מדינת ישראל
משרד הפנים - יחידת סמך
ועדת ערר מחוזית לתכנון ובניה
מחוז תל אביב

הנדון: תיק ערר תא/1220/1184
כתובת: אליהו מפרארה 3, תל אביב
גוש: 6637 חלקה: 432

ערר מס': תא/1184/1220

החלטה

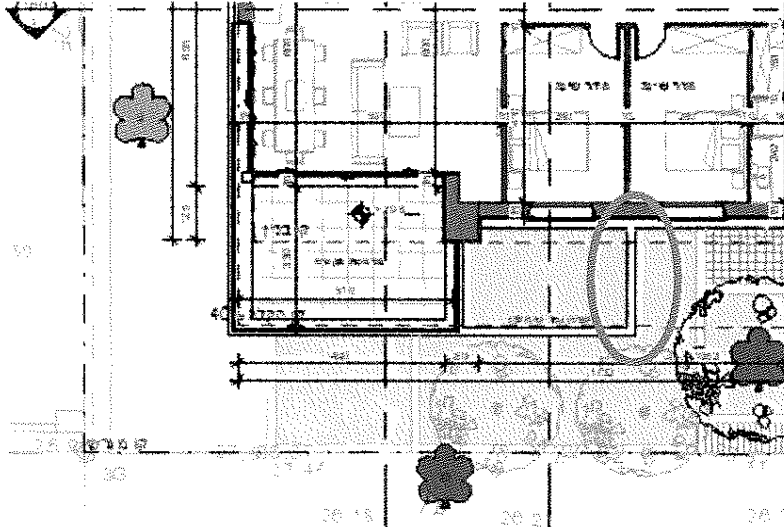
לעניין שטחי השירות – אנו סבורים כי אין מקום להתערב בהחלטת הוועדה המקומית לפיה קיימת חריגה אותה לא ניתן להתיר בשטחי השירות.

כעולה אף מכתב הערר, החריגה בשטחי השירות מקורה בשימוש עבור חדר כושר ושימושים אחרים בקומת העמודים המפולשת שאינם לחניה. העוררים הבהירו כי השימוש לחדר כושר יוסר מהבקשה להיתר וכי יתר השטחים בקומה המפולשת הינם שטחי לובי ושטחים משותפים אחרים המצויים בכל קומת קרקע של מבנה מגורים וככל שקיימת חריגה נוספת היא תתוקן כתנאי להיתר. טענות אלה אין בהן כדי לסייע לעוררים.

עיון בבקשה מעלה כי בקומת הקרקע, המפולשת בחלקה, מבוקש לאשר שטחי שירות בהיקף של 243.70 מ"ר מתוכם חדר כושר לרווח הדיירים ששטחו כ – 70 מ"ר ו – כ – 90 מ"ר עבור קומה מפולשת. בקומה א' מבוקש לאשר שטח של כ – 56 מ"ר מתוכם שטח של כ – 34 מ"ר עבור קומה מפולשת, ובקומה ב' מבוקש לאשר שטח של כ – 21 מ"ר. על פי הוראת פרוטוקול שטחי השירות לא ניתן להתיר שטחי שירות לטובת מכון כושר או לטובת קומת עמודים מפולשת שאינה לצרכי חניה, לפיכך קיימת סטיה של כ – 160 מ"ר בשטחי השירות אותם לא ניתן להתיר. כך גם מקובלת עלינו עמדת הוועדה המקומית לפיה לא ניתן להתיר הקלה לניוד זכויות מקומת העמודים המפולשת לקומה א' שכן בהתאם להוראת תכנית 1740 קומת העמודים המפולשת הינה עבור חניה בלבד ולא ניתן לנייד הזכויות מכוחה לקומה א'.

אנו סבורים כי לא ניתן לאשר את הבקשה בכפוף לתיקונה לביטול שטחי השירות אותם לא ניתן להתיר, נוכח היקפם. מדובר בתיקון משמעותי אשר יביא לתיקון כלל הבקשה. לפיכך הערר נדחה בנקודה זו.

להלן מרפסת קומה 1 הכוללת המשך עם קורה דקורטיבית שאינה תואמת את המרפסת המבוקשת בקומה 2:

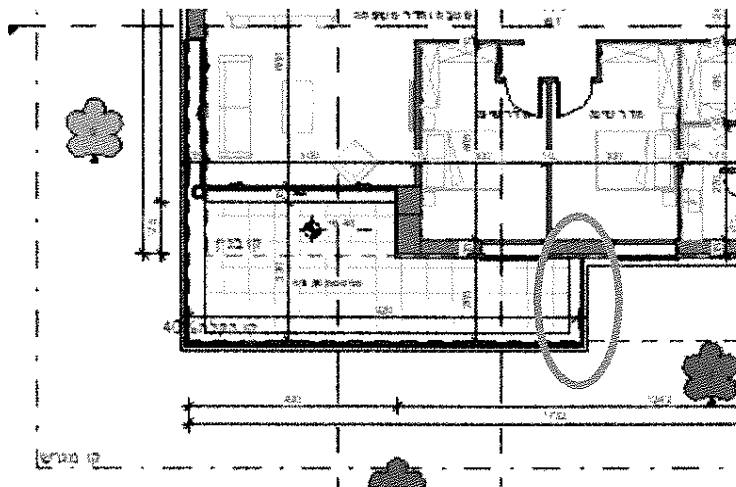
לעניין תכנון המרפסות – מקובלת עלינו עמדת הוועדה המקומית לפיה חריגה של המרפסות מעבר ל – 2 מטרים מהווה סטיה ניכרת אותה לא ניתן לאשר. כמו כן, מקובלת עלינו עמדת הוועדה המקומית לפיה אין הצדקה תכנונית ליתן הקלה לחריגה מקווי בניין לצורך הגדלת מרפסות שעה שמדובר בבניה חדשה ואין במגרש כל אילוץ תכנוני המחייב אישור החריגה המבוקשת. נוכח התוצאה אליה הגענו לפיה הערר נדחה לא מצאנו טעם להכריע במחלוקת הנוגעת לתכולתן ומעמדן של ההנחיות המרחביות למרפסות, אך, נציין כי אין כל אחידות בין המרפסות שהציגו העוררים בקומה 1 אשר הקורה הדקורטיבית המוצעת בה, מוצעת עד לקיר המפריד

בין שני החדרים בקומה, לבין המרפסת בקומה 2 אשר בנויה מעבר לקיר המפריד בין החדרים לכיוון מזרח.

מרפסת קומה 1:

מרפסת קומה 2:

לפיכך הערר נדחה גם בנקודה זו.

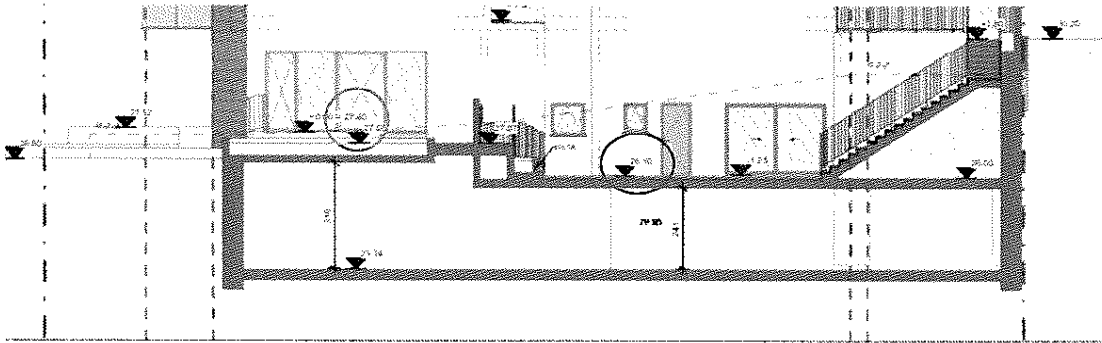
לעניין תכנון קומת המרתף – טענות העוררים בעניין זה נדחות. עיון בבקשה מעלה כי קומת המרתף 1- המהווה גם קומת כניסה לבניין, אינה קומת מרתף בהתאם להגדרה הקבועה תכנית ע'1. קומה זו כאשר בוחנים אותה במלואה הינה קומה גלויה. בהתאם לתכנית ע'1 מרתף מוגדר כ"חלק מבניין שהחלל בין רצפתו תחתית תקרתו נמצא מתחת למפלס הכניסה הקובעת לבניין ושמרבית (למעלה מ- 50%) משטח קירותיו החיצוניים נמצא מתחת למפלס פני הקרקע המקיפים אותו. קומת המרתף 1-, החלל שבין רצפתה לתקרתה לא נמצא מתחת לכניסה הקובעת לבניין ובנוסף, ומרבית קירותיה אינם מתחת למפלס פני הקרקע המקיפים אותו. נבהיר כי אין מקום לבחון את היות "מרבית קירותיה" רק לגבי החלק העורפי של הקומה.

בהתאם לקו פני הקרקע הטבעיים נראה כי מרבית הקירות של קומה המרתף 1- גלויים וכי רצפת המרתף מונמכת ממפלס הכניסה הקובעת בכ - 1.25 מ' בלבד, כאשר מעל 2.60 מ' ממנה אינו נמצא מתחת למפלס הכניסה לבניין. העובדה כי

להלן חלק מהתשריט הבקשה המציג את החזית המזרחית והחזית הצפונית ואת פני הקרקע הטבעיים בחזיתות אלה:

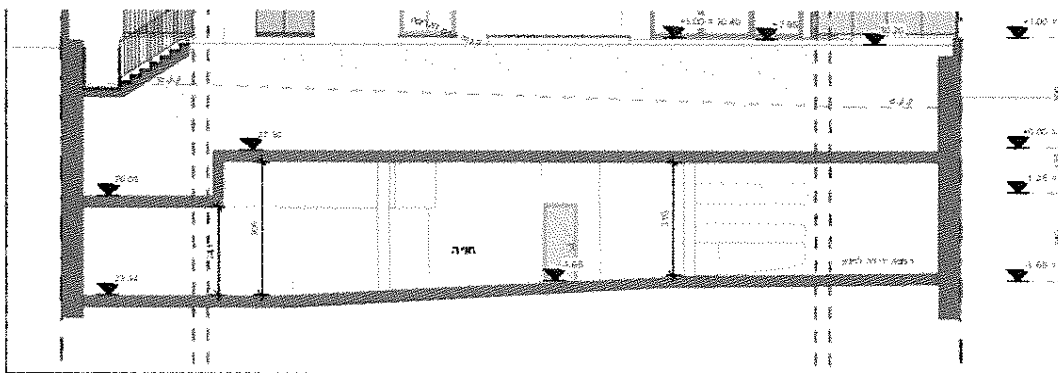
מפלס פני הקרקע בפינה הצפון מזרחית עומד על כ- 29.0 אינה הופכת את הקומה למרתף ואין משמעותה כי כך הם פני הקרקע הטבעיים לאורך כל החזית המזרחית או הצפונית.

חזית מזרחית:

חזית צפונית:

הנה כי כן בחזיתות אלה פני הקרקע הטבעיים אינם מכסים יותר ממחצית החזית הצפונית של קומת המרתף 1-.

נציין כי חתך ד' אליו מפנים העוררים בכתב הערר, מציג מצג חלקי בלבד ואינו מציג את כל הקומה. בחינת כל הקומה מעלה כי היא אינה עונה להגדרת המונח מרתף.

יצוין כי במסגרת הבקשה מבוקש למלא אדמה בחזית האחורית בכדי "להתאים את גובה החצר במגרש, בחזית הצפונית, לגובה החצר של המגרש מצפון. התאמה זו מלאכותית ולמעשה נראה כי המילוי נועד להפוך את הקומה לקומת מרתף ואת קומה 1 לקומת קרקע ממנה יוצאים "לחצר איכותית". בנוסף מילוי האדמה מייצר הגבהה בלתי סבירה כלפי המגרשים בכיוון מערב ומזרח.

נוכח האמור, אנו סבורים כי אין מקום להתערב בהחלטת הועדה המקומית בהקשר זה ואף סבורים כי אין מקום להורות על אישור הבקשה בתנאים ויש להגיש בקשה חדשה העולה בקנה אחד עם הוראות התכניות התקפות והמתחשבת בפני הקרקע הטבעיים במגרש.
